改善箇所説明図

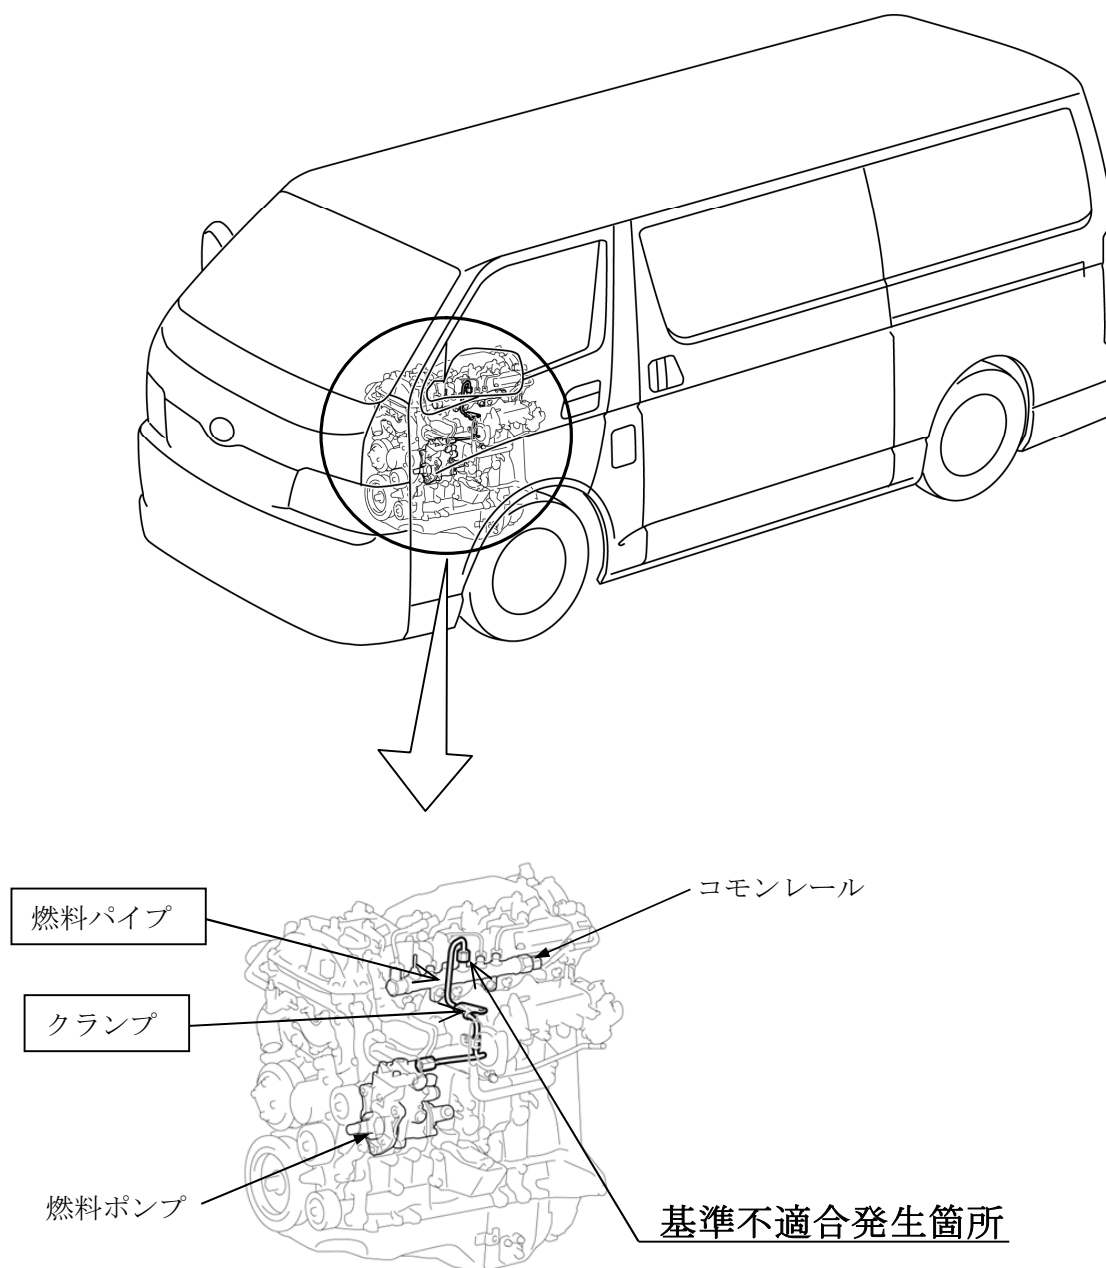
ディーゼル車の燃料噴射装置において、燃料ポンプとコモンレール間を接続する燃料パイプの締付トルク指示が不適切なため、当該パイプの組付ばらつきにより、エンジンの振動等で当該締結部が緩むことがある。そのため、燃料漏れが生じてエンストするおそれがある。

全車両、燃料パイプおよびクランプを対策品に交換する。

識別：改善済車両には車台番号打刻の左下部に黄色ペイントを塗布する。
